敦賀発電所2号炉
敷地の地形, 地質・地質構造
K断層の活動性評価に関する
詳細観察箇所及びその状況

令和6年1月18日
日本原子力発電株式会社

詳細観察を行う箇所及びその状況(詳細スケッチ, 写真)

D-1トレンチ北西法面 ③層m層付近 (6頁)

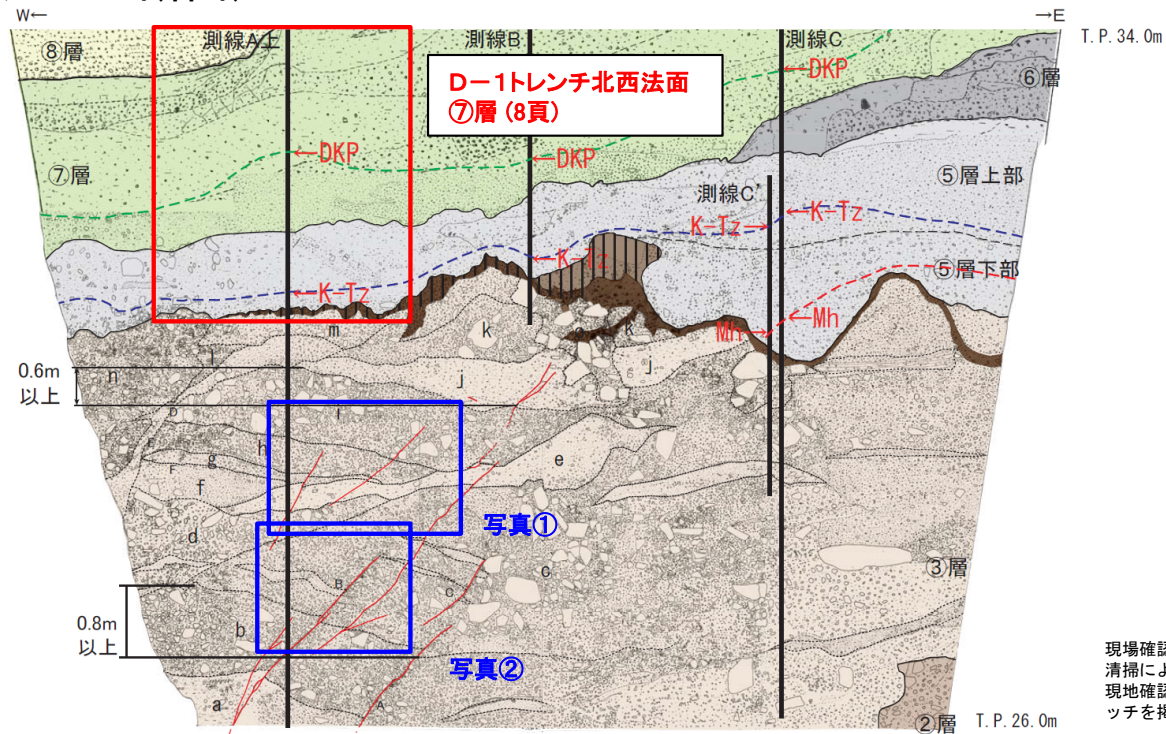
No.	詳細観察を行う箇所	コメント内容	詳細スケッチ, 写真の状況	該当頁
現地調査-7	D-1トレンチ北西法面 ③層m層付近	D-1トレンチ北西法面の③層のm層下段の割れ目のようなものについて再確認すること。	写真:1月撮影 詳細スケッチ:着手 資料提出:3月予定	4,5,6
現地調査-9	D-1トレンチ北西法面 ⑦層	D-1トレンチ北西法面の⑦層中の複数の割れ目について、追加の観察を行うこと。	写真:1月撮影 詳細スケッチ:着手 資料提出:3月予定	7,8
現地調査-12	原電道路ピット	原電道路ピットにおいて、現地調査のための最新スケッチ作成において確認したK断層の延長上にある割れ目のようなものをK断層としていない根拠を示すこと。	写真:1月撮影 詳細スケッチ:随時着手 資料提出:4月予定	9,10,11
現地調査-13	ふげん道路ピット(北、中)	ふげん道路ピットにおいて、K断層が③層のD3層で切られているかC3層の途中でせん滅しているかが分かりにくいいため、追加の観察を行うこと。また、礫層中でせん断面をトレースしている理由を示す資料を追加すること。	写真:1月撮影 詳細スケッチ:随時着手 資料提出:4月予定	9, 12,13,14, 15,16
現地調査-14	ふげん道路ピット (南)	ふげん道路ピット東法面(上段)において、K断層の北から3つ目のせん断面(C1層中)の分布について確認すること。	写真:1月撮影 詳細スケッチ:随時着手 資料提出:4月予定	9,17,18

現地調査後(2024年1月)撮影
